N/Réf. : BXL21670\_751\_PUN

**BRUXELLES. Rue de Flandre, 8**

**PERMIS UNIQUE**: Restaurer partiellement et rénover une maison et son « achterhuis », changer l'affectation des étages de logement en extension du commerce, réaliser des travaux structurels intérieurs, couvrir la cour sur deux niveaux avec rehausse partielle de mitoyenneté

**Avis de la CRMS**

Projet : coupe et plans du rez et +1 (extr. du dossier de demande)

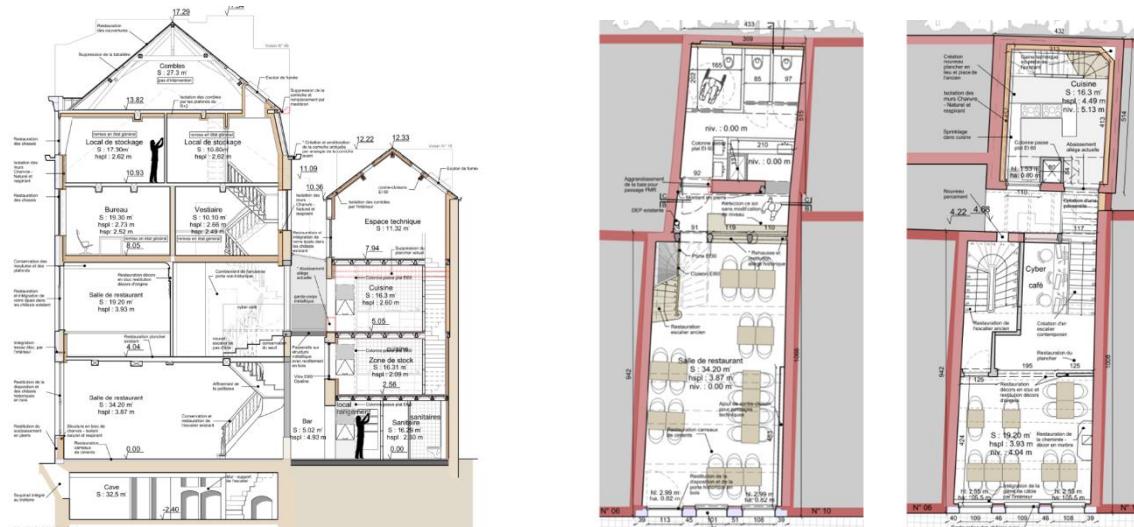
Le nouveau projet supprime l'escalier qui était proposé dans le projet précédent pour relier le rez-de-chaussée au 1<sup>er</sup> étage. Dans le projet actuel, la distribution intérieure se ferait au moyen de l'escalier historique restauré, un nouvel escalier en pas d'ânes au +1 donnant accès à une passerelle reliant les maisons avant et arrière ainsi qu'un nouvel escalier distribuant les étages de l' « achterhuis » (à partir du +1). La cour serait par ailleurs couverte d'une verrière, fermée par une paroi vitrée verticale sur le mitoyen de gauche.

La Commission se réjouit que l'escalier historique sera mieux mis en valeur et ne sera plus « doublé » par un escalier contemporain qui aurait compromis la lisibilité de l'espace du rez-de-chaussée et les baies de la façade arrière. Elle approuve également l'implantation du nouvel escalier dans la maison arrière. Toutefois, elle estime que les interventions sur la cour et les façades arrière restent trop impactantes et valorisent trop peu la séquence historique d'une maison à rue et son « achterhuis », séparés par une cour. L'encombrement de la cour par une passerelle et son recouvrement par une verrière nuiraient à la perception globale de la cour et des façades arrière tout en réduisant l'apport de lumière naturelle aux niveaux inférieurs.

La nouvelle passerelle s'accompagnerait en outre d'une série d'interventions sur le bâti ancien, à savoir

- la suppression de l'imposte historique d'une baie du 1<sup>er</sup> étage de la façade arrière (NB : cette imposte est dessinée sur certains documents mais son maintien n'est pas compatible avec le passage);
- la suppression de l'allège d'une baie du 1<sup>er</sup> étage de l'annexe.

**La CRMS demande de revoir cette partie du projet et de réexaminer la distribution intérieure en supprimant la nouvelle passerelle et l'escalier en pas d'âne et en préservant davantage la lisibilité de la cour et des façades arrière. Elle réitère dans ce cadre également sa position sur le fait que la verrière qui couvrira la cour ne peut pas dépasser le rez-de-chaussée et demande de rester sous les appuis des fenêtres du 1<sup>er</sup> étage du bâtiment principal et de l'annexe. Cela limiterait la verrière à un élément horizontal, sans nécessiter une paroi verticale, comme dans le projet actuel. La CRMS est consciente que ces conditions impliquent une révision du fonctionnement de l'Horeca. Dans ce cadre, le prolongement du nouvel escalier de la maison arrière jusqu'au rez-de-chaussée, ou la piste de revenir à une disposition similaire au plan Bastendorf de 1821 (un couloir à gauche de la cour permettant de dégager les deux fenêtres hautes du rez-de-chaussée de la façade arrière de la maison à rue) méritent d'être examinés.**
